## リコール届出一覧表

リコール届出日：令和3年 2月16日

リコール届出番号	外-3172	リコール開始日	令和3年2月17日
届出者の氏名又は名称	ジャガー・ランドローバー・ジャパン 株式会社 代表取締役 ハンソン・マグナス・ユタカ		
	製作国：英国 製作者名： ジャガー・ランドローバー・リミテッド 問い合わせ先： ランドローバーお客様相談室 0120-922-992		
不具合の部位（部品名）	速度計（ゲートウェイモジュール）		
基準不適合状態にあると認める構造、装置又は性能の状況及びその原因	スピードメーターにおいて、ゲートウェイモジュールのプログラム不適切なため、走行中にキロメートル表示がマイル表示に切り替わることがある。そのため、運転者が表示されている速度と実際の速度とを誤認識し、速度が出過ぎるおそれがある。		
改善措置の内容	全車両、ゲートウェイモジュールのプログラムを対策プログラムに書き換える。		
不 具 合 件 数	0件	事 故 の 有 無	無し
発 見 の 動 機	本国メーカーからの情報による。		
自動車使用者及び自動車特定整備事業者に周知させるための措置	<ul style="list-style-type: none"> <li>・使用者： 電話又はダイレクトメールで通知する。</li> <li>・自動車特定整備事業者： 対象台数が少数であり、全ての使用者を把握しているので、機関誌等への掲載は行わない。</li> <li>・弊社ホームページに掲載する。</li> </ul>

## 改善箇所説明図

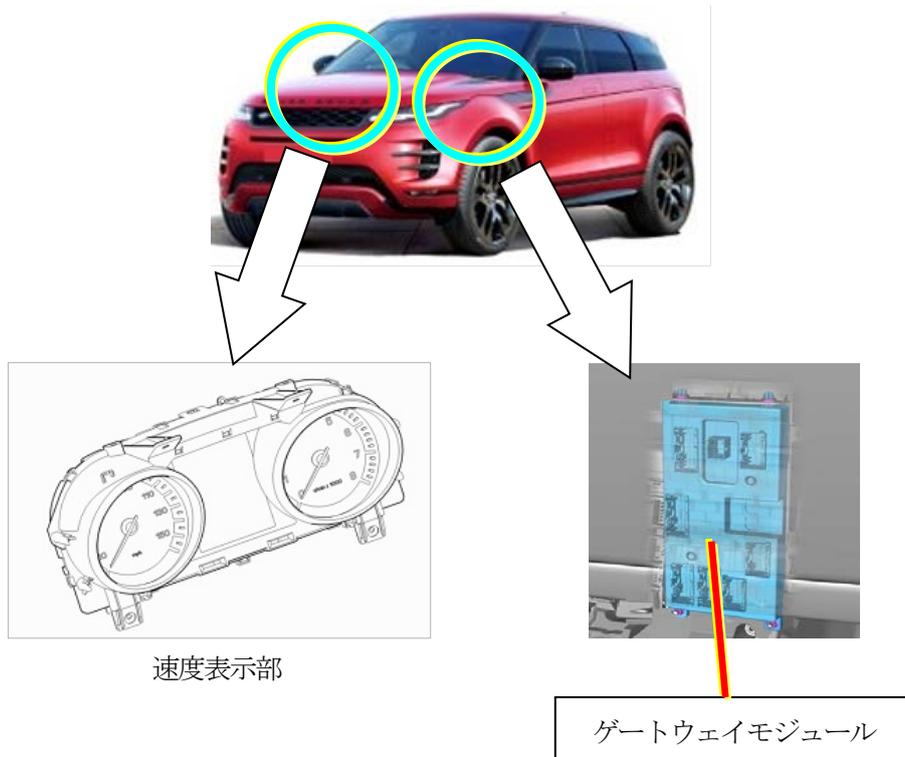
スピードメーターにおいて、ゲートウェイモジュールのプログラム不適切なため、走行中にキロメートル表示がマイル表示に切り替わることがある。そのため、運転者が表示されている速度と実際の速度とを誤認識し、速度が出過ぎるおそれがある。

全車両、ゲートウェイモジュールのプログラムを対策プログラムに書き換える。  
識別：助手席リアドアヒンジボルトに黄色ペイントを塗布する。
